**PRÉFET
DE L'YONNE**

**Direction départementale
des territoires**

Objet : Rapport des modifications apportées à la carte du zonage réglementaire du Plan de prévention des Risques de ruissellement du Chablisien - Poilly-sur-Serein

Ce rapport présente les modifications apportées à la carte de projet de zonage dans le cadre de la révision du Plan de Prévention des Risques Naturels de Ruissellement et de Coulées de Boues du Bassin versant du Chablisien (PPR du Chablisien).

Projet de zonage réglementaire

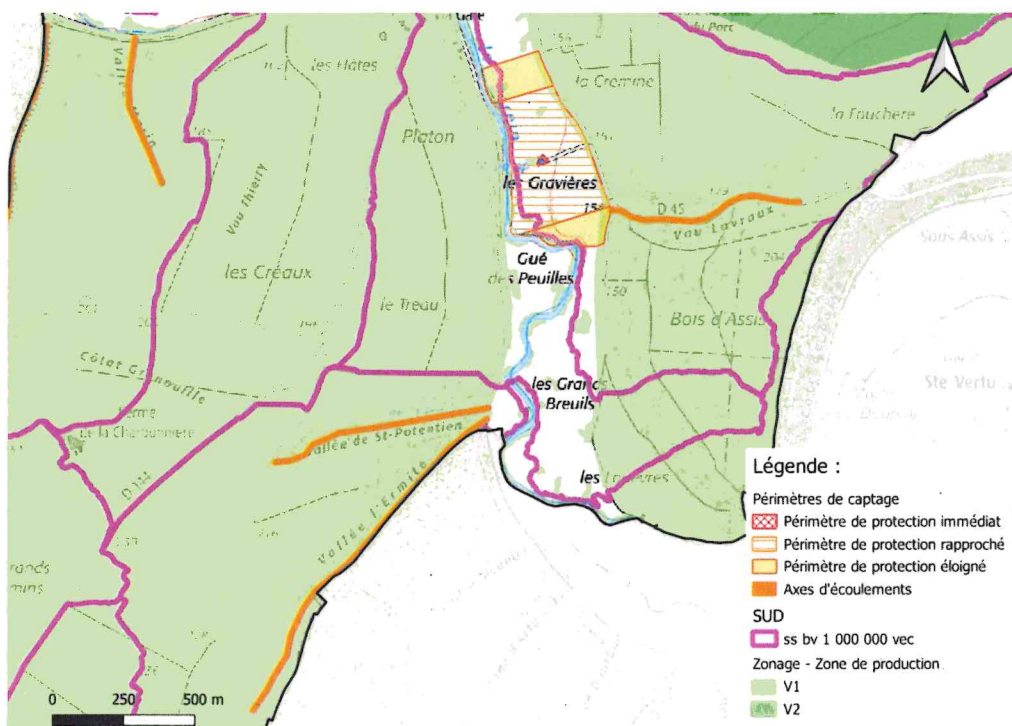
Le sous-bassin versant de la vallée de Saint-Potentien a été classé en zone verte V3. Cette zone se trouve en aléa faible de ruissellement, et l'on note la présence d'un enjeu fort à l'aval. Toutefois, les eaux de ruissellement vont s'écouler dans la zone inondable du Serein, ainsi que dans le cours d'eau et non dans le captage, déterminé comme enjeu fort. De ce fait, cette zone sera reclassée en zone verte V1.

Proposition de zonage réglementaire

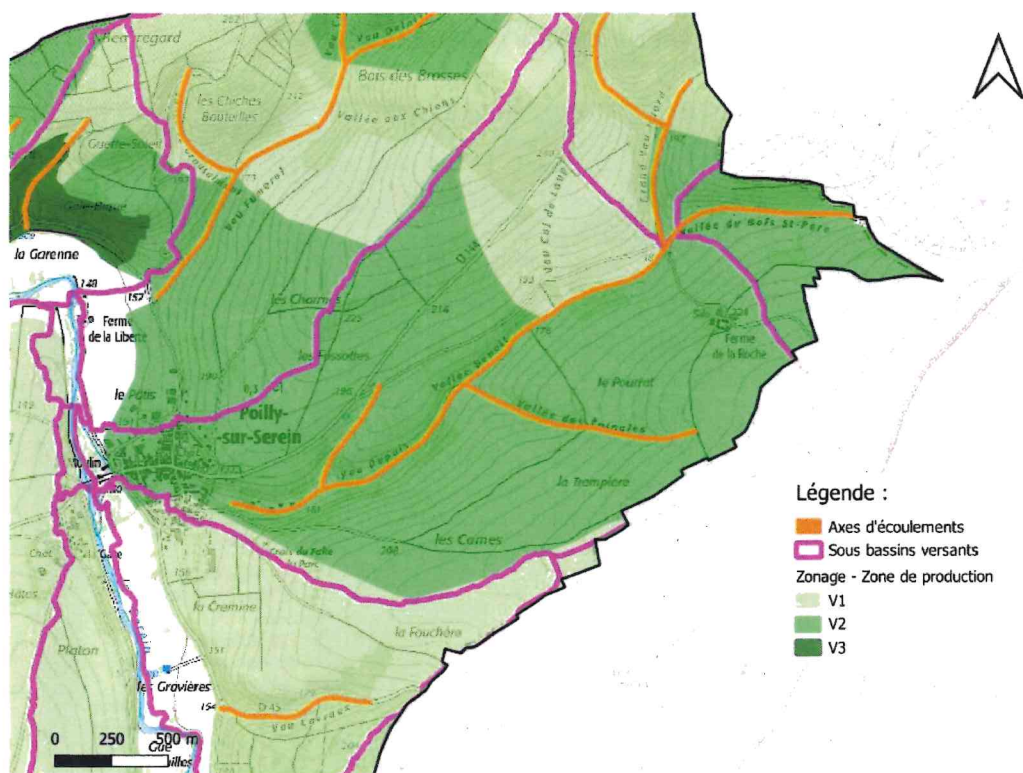
Le sous-bassin versant de la vallée des Épingles a été classé en zone verte V1, car il se trouve en aléa faible de ruissellement et un enjeu faible est présent à l'aval. Lors de la réunion de présentation de carte de projet de zonage, il nous a été précisé que cette vallée doit être inscrite au même niveau de risque que la vallée Vau Cul de Loup, ainsi que la vallée du Bois Saint-Père. En effet, ces trois vallées ont toutes le même niveau d'aléa faible, et sont génératrices d'eau de ruissellement dans le village situé plus en aval. De ce fait, le sous bassin versant de la vallée des Épingles sera classé en zone verte V2.

Projet de zonage réglementaire

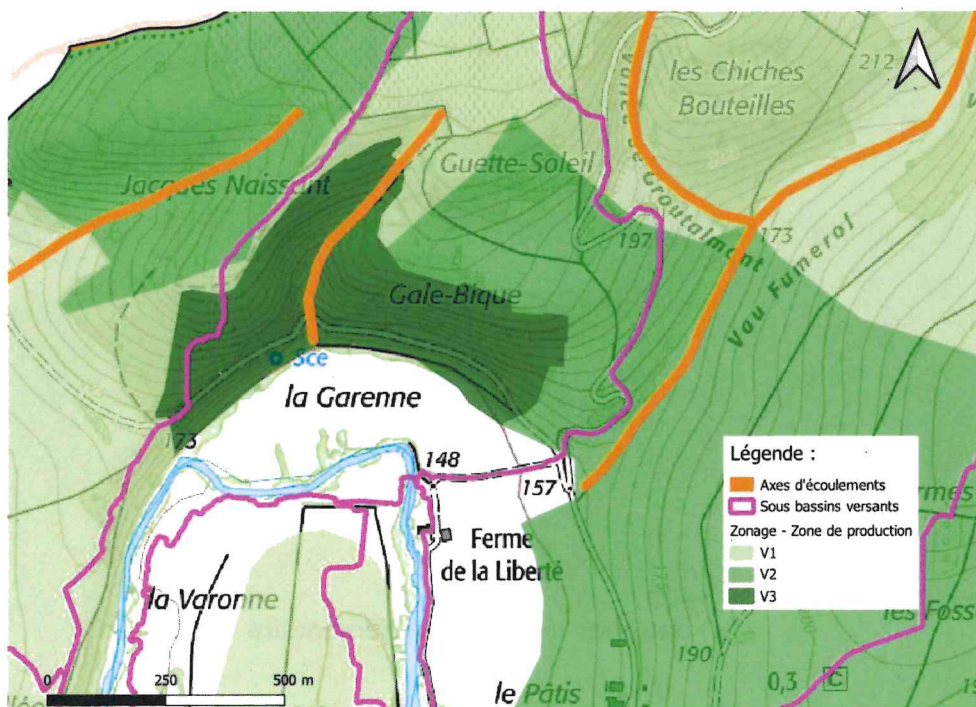
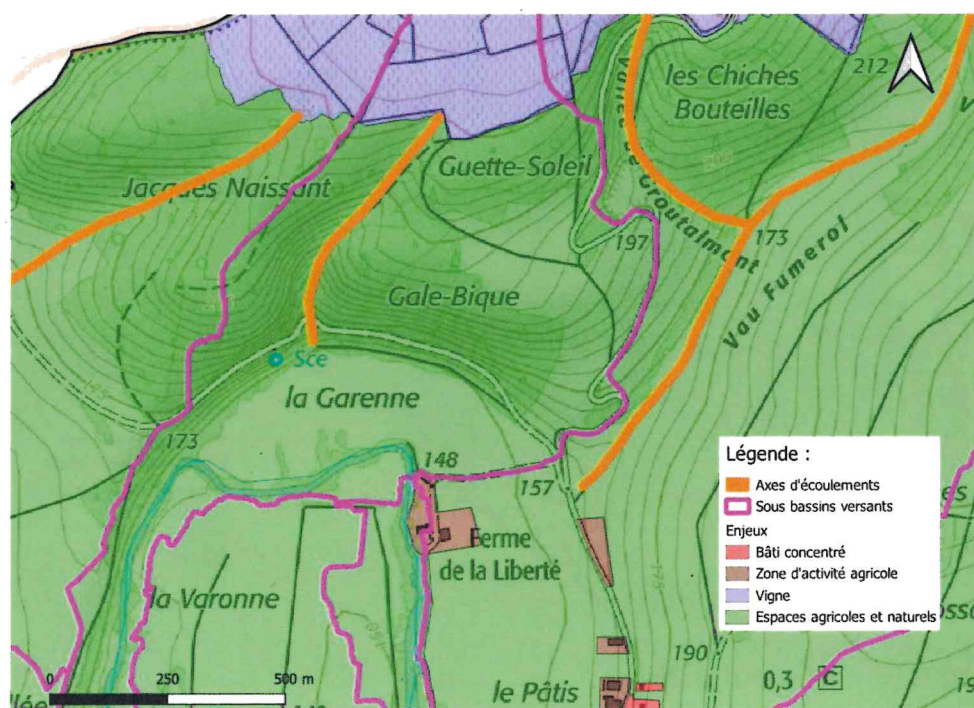
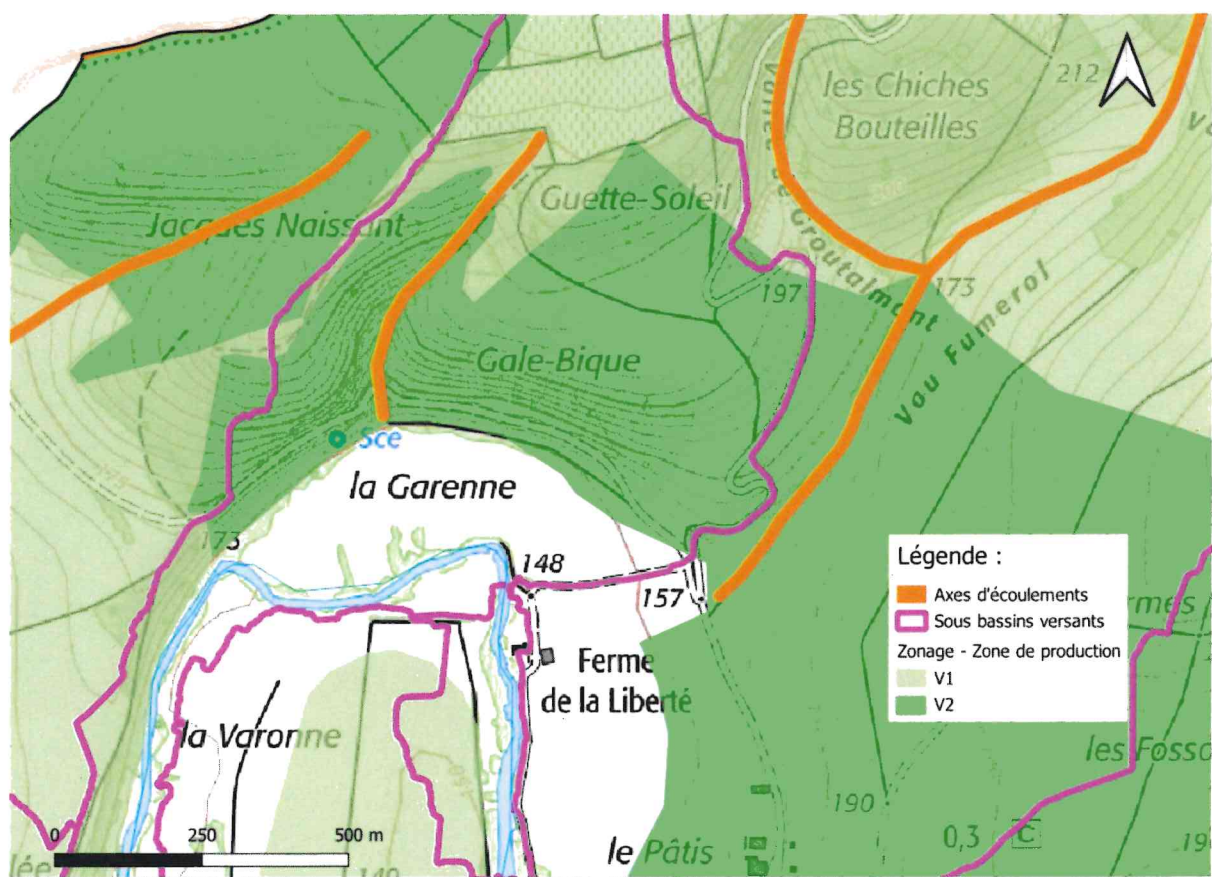
La Vallée Gale-Bique se trouve en zone verte V3 dans le projet de zonage réglementaire. En effet, on relève la présence d'un aléa moyen, avec des enjeux forts à l'aval. Toutefois, la zone d'activité, relevée comme enjeu fort, se situe en réalité après le Serein. Ainsi, les eaux de ruissellement vont s'écouler dans la zone inondable du Serein, ainsi que dans le cours d'eau avant d'atteindre cette zone d'activité. De ce fait, cette vallée sera reclassée en zone verte V2.
